東海発電所

廃止措置計画変更認可申請の概要及び
審査基準との適合性について

2020年1月14日

日本原子力発電株式会社

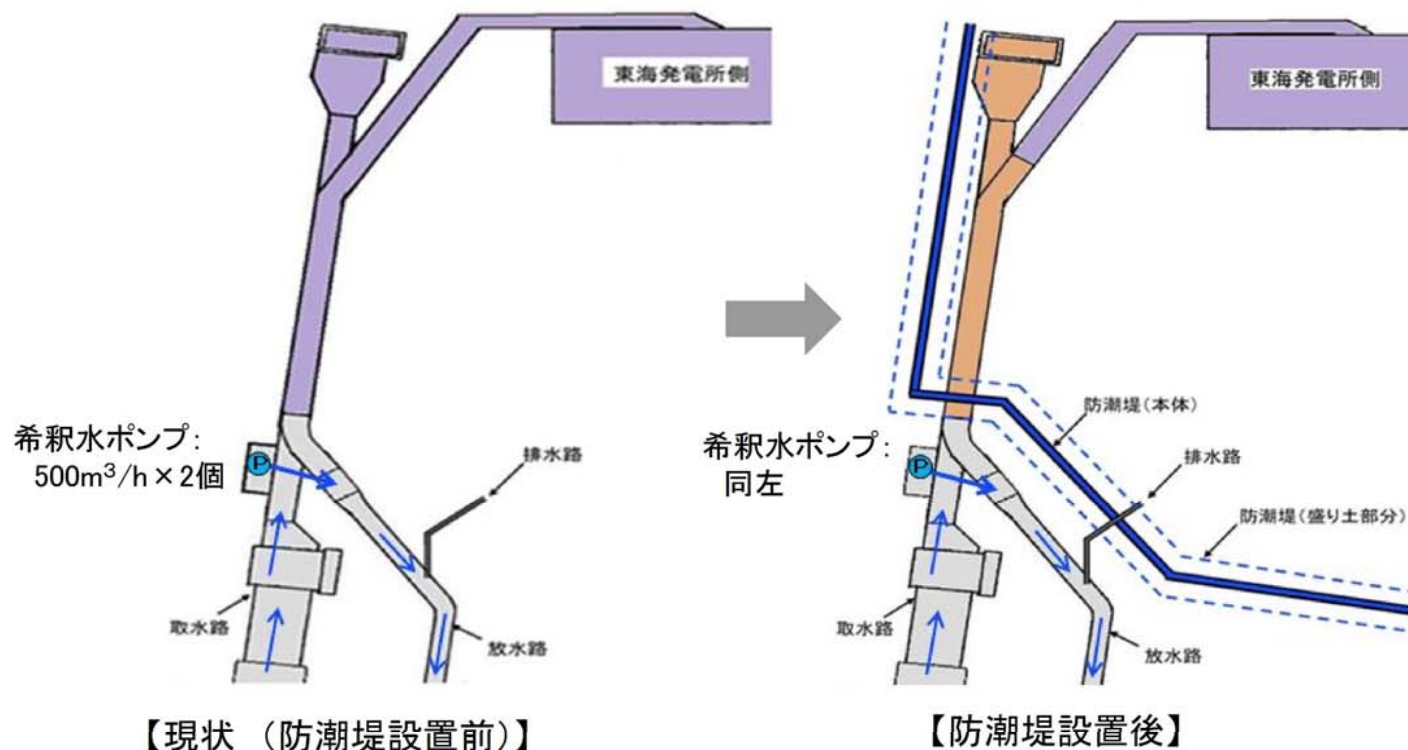
東海第二発電所の工事計画認可申請書で認可を受けた、東海発電所の取水路及び放水路の一部閉塞工事を実施するため、当該部を廃止措置対象施設から除外する。

東海第二発電所の防潮堤設置に伴い、東海発電所の取水路及び放水路と干渉する部分や地下強度を上げる必要のある部分を閉塞する。

また当該閉塞工事は、東海第二発電所の工事計画認可申請書で認可を受けた内容のため、東海発電所敷地内の廃止措置に係らない東海第二発電所の工事として実施する。

-  : 機能を維持する必要のない範囲(廃止措置開始時点で運用停止、以後不使用)
-  : 閉塞部(廃止措置対象施設から除外し東海第二発電所で管理する部分)
-  : 機能を維持すべき施設の範囲(希釈水ポンプは、廃止措置開始以降に運用)

(3)閉塞工事中の維持すべき機能に対する影響

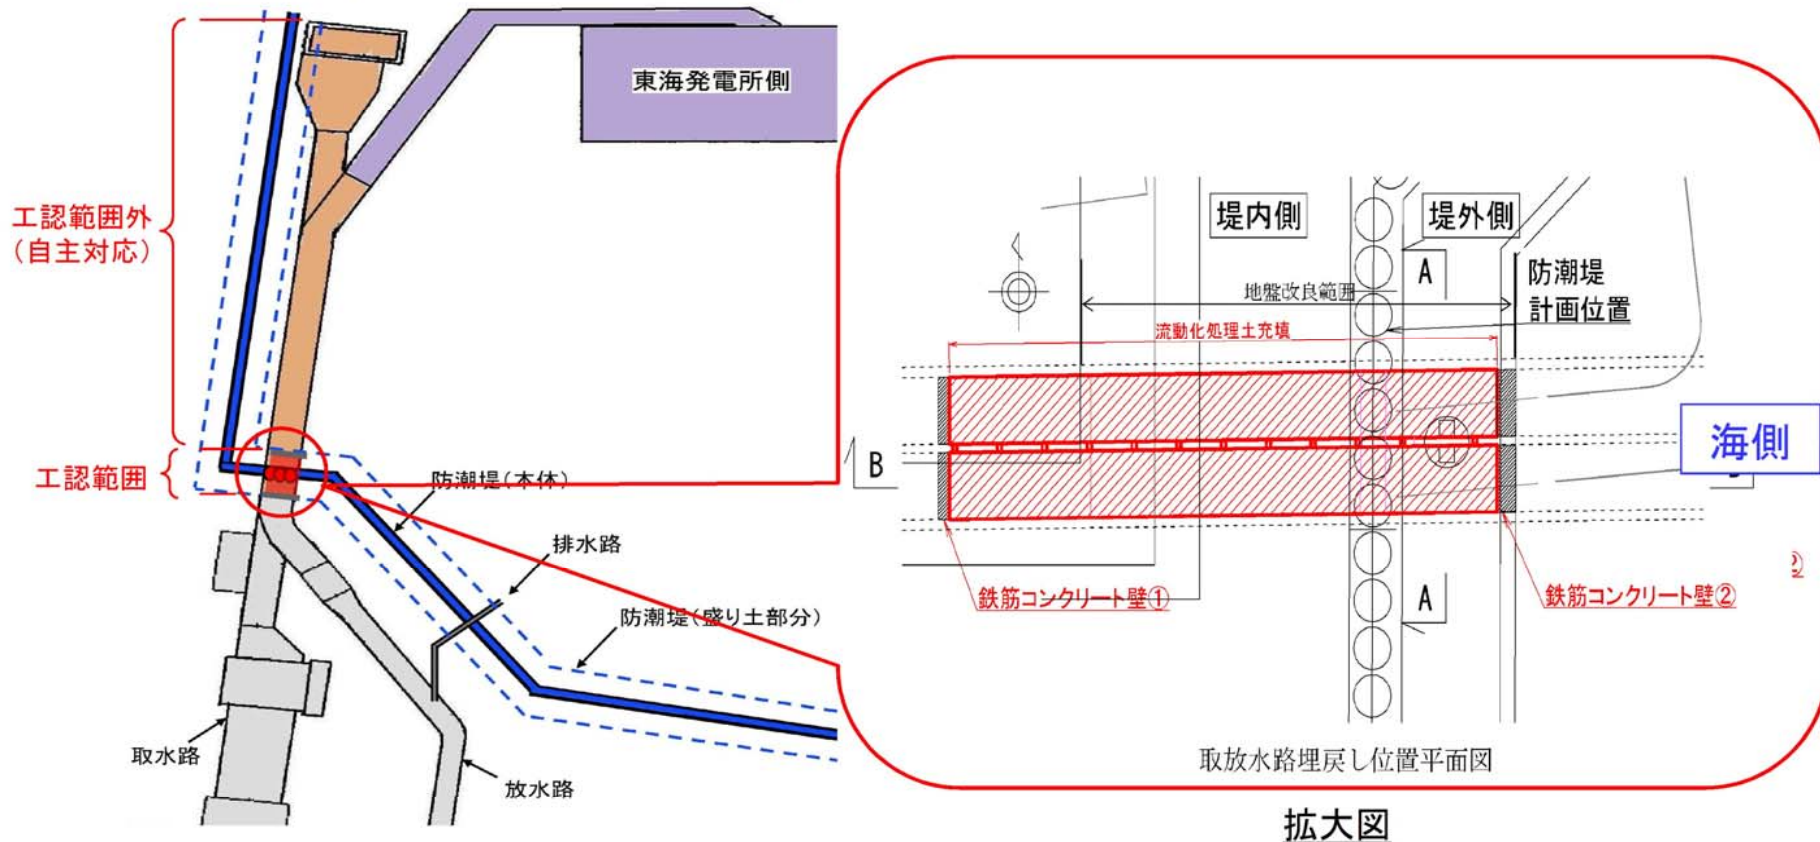
閉塞工事において、機能を維持する部分への影響がないよう、あらかじめ閉塞範囲の海側を鉄筋コンクリート壁で仕切り、その後閉塞工事を行うことにより、閉塞範囲海側の取水路及び放水路は、それぞれ希釈取水機能と希釈放流機能を維持する。

(4) 排水路への影響

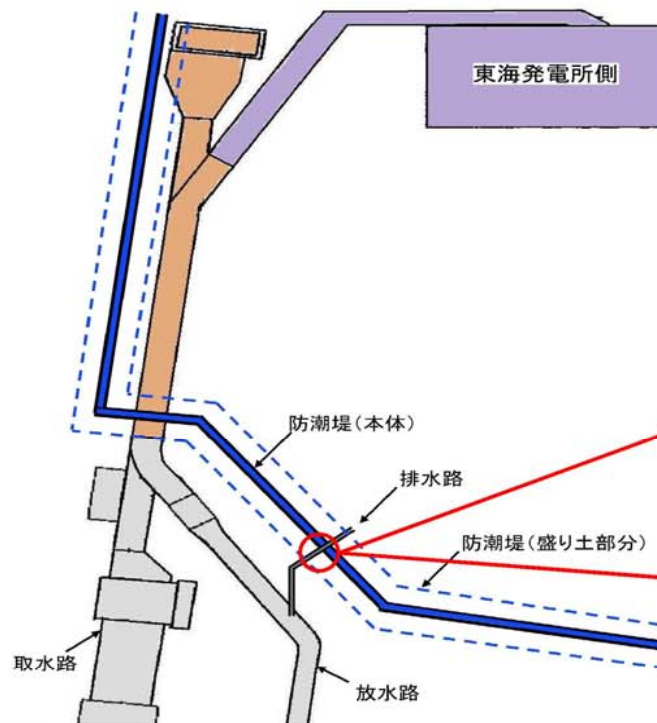
- a. 排水路を横断する防潮堤設置工事時は、防潮堤設置工事と排水停止期間の調整を行い、その期間は廃液が発生する作業等を制限し、洗濯廃液等の処理を停止する。
- b. 排水路は、防潮堤鋼管杭の間を通り、放水口側への排水が可能ないように施工する。なお、防潮堤横断部出口側には、「構内排水路逆流防止設備」が設置される。
